เรื่อง	เปลี่ยนแปลงค่าความตึงมาตรฐาน และขั้นตอนในการปรับตั้งสายพานคอมเพรสเซอร์แอร์สำหรับเครื่องยนต์รุ่น 4JJ3	ระบบ เครื่องยนต์
รุ่นรถ	รถยนต์อิตูซูดีแมคซ์ ตั้งแต่รุ่นปี 2020 และอิตูซูมิว-เอ็กซ์ ตั้งแต่รุ่นปี 2021 รุ่นเครื่องยนต์ 4JJ3

### ① การปรับตั้งค่าความตึงสายพานครั้งที่ 1 (เฉพาะกรณีที่เปลี่ยนสายพานเส้นใหม่)

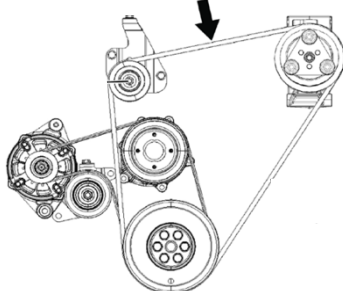
กล่าวคือ ค่าความตึงของสายพานอาจไม่ได้ตามค่ามาตรฐานเมื่อเปลี่ยนสายพานเส้นใหม่ เนื่องจากสายพานจะมีระยะยืดตัวเริ่มต้นสูง ดังนั้นหากปรับตั้งไม่ถูกต้องอาจทำให้เกิดปัญหาสายพานหลุดออกจากร่องพูลเลย์ บริษัทฯ จึงขอให้ศูนย์บริการปฏิบัติตามขั้นตอนในการปรับตั้งสายพานคอมเพรสเซอร์แอร์โดยใช้ค่าความตึงมาตรฐานใหม่ตามข่าวสารบริการฉบับนี้

- กรณีเปลี่ยนสายพานเส้นใหม่ ให้ทำการปรับตั้งค่าความตึงสายพาน 2 ครั้ง ตามขั้นตอน ① และ ②
- กรณีใช้สายพานเส้นเดิม ให้ทำการปรับตั้งค่าความตึงสายพานตามขั้นตอน ② เท่านั้น

- 1) คลายนอตล็อกพูลเลย์ปรับความตึง
- 2) หมุนโบลต์ปรับตั้งพูลเลย์ เพื่อตั้งค่าความตึงค่าความตึงสายพานใหม่ครั้งที่ 1 ให้เป็นไปตามค่ามาตรฐานใหม่

ระยะการหย่อน เมื่อใช้แรงกด 98 นิวตัน { 10.0 กิโลกรัม }	ความถี่การสั่นสะเทือน
สายพานเดิม	16.0 ถึง 18.4 มม. { 0.63 ถึง 0.72 นิ้ว }	84 ถึง 96 เฮิร์ตซ์
สายพานใหม่	10.5 ถึง 13.5 มม. { 0.41 ถึง 0.53 นิ้ว }	108 ถึง 126 เฮิร์ตซ์

- 3) ชนนอตล็อกพูลเลย์ปรับความตึงสายพานด้วยค่าแรงขัน 51 นิวตัน-เมตร { 5.2 กิโลกรัม-เมตร / 38 ปอนด์-ฟุต }
- 4) สตาร์ทเครื่องยนต์ให้เครื่องยนต์ทำงานที่รอบเดินเบา 5 นาทีขึ้นไปเพื่อให้สายพานเกิดการยืดตัว
- 5) ดับเครื่องยนต์ แล้วปล่อยให้เครื่องยนต์เย็นลง 30 นาที หลังจากนั้นจึงไปดำเนินการปรับตั้งความตึงสายพานอีกครั้งตามขั้นตอนที่ ②
